О Д Л У К У
О ИЗМЕНАМА И ДОПУНАМА ПЛАНА ДЕТАЉНЕ РЕГУЛАЦИЈЕ
БЛОКОВА УЗ УЛИЦУ КОРНЕЛИЈА СТАНКОВИЋА У НОВОМ САДУ
(ЛОКАЛИТЕТ ВЕРСКОГ ОБЈЕКТА УЗ УЛИЦУ КОРНЕЛИЈА СТАНКОВИЋА)

ИЗВЕШТАЈ
О ИЗВРШЕНОЈ СТРУЧНОЈ КОНТРОЛИ НАЦРТА
ОДЛУКЕ О ИЗМЕНАМА И ДОПУНАМА ПЛАНА ДЕТАЉНЕ РЕГУЛАЦИЈЕ БЛОКОВА
УЗ УЛИЦУ КОРНЕЛИЈА СТАНКОВИЋА У НОВОМ САДУ (ЛОКАЛИТЕТ ВЕРСКОГ
ОБЈЕКТА УЗ УЛИЦУ КОРНЕЛИЈА СТАНКОВИЋА У НОВОМ САДУ)
ПРЕ ИЗЛАГАЊА НА ЈАВНИ УВИД

ИЗВЕШТАЈ
О ОБАВЉЕНОМ ЈАВНОМ УВИДУ У НАЦРТ ОДЛУКЕ О ИЗМЕНАМА И ДОПУНАМА
ПЛАНА ДЕТАЉНЕ РЕГУЛАЦИЈЕ БЛОКОВА УЗ УЛИЦУ КОРНЕЛИЈА СТАНКОВИЋА
У НОВОМ САДУ (ЛОКАЛИТЕТ ВЕРСКОГ ОБЈЕКТА УЗ УЛИЦУ КОРНЕЛИЈА
СТАНКОВИЋА)

**ПЛАН САОБРАЋАЈА, РЕГУЛАЦИЈЕ И НИВЕЛАЦИЈЕ
СА РЕЖИМИМА ИЗГРАДЊЕ И ПАРТЕРНИМ УРЕЂЕЊЕМ**

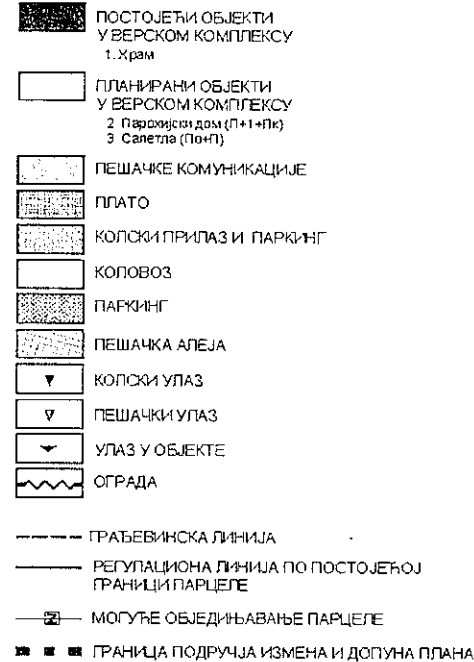
- уместо обавезног обједињавања парцела бр. 5462/2 и 5462/9 К.О. Нови Сад I, дати могућност обједињавања ових парцела;
- улаз на углу Улице Илије Бирчанина и Улице Корнелија Станковића и средњи улаз из Улице Јоакима Вујића означити као пешачки улаз.
- у делу "Правила грађења објеката" навести да је услов за реализацију планираних садржаја, на парцели бр. 5462/9 К.О. Нови Сад I, уклањање бунара у складу са посебним условима које ће издати ЈКП "Водовод и канализација".
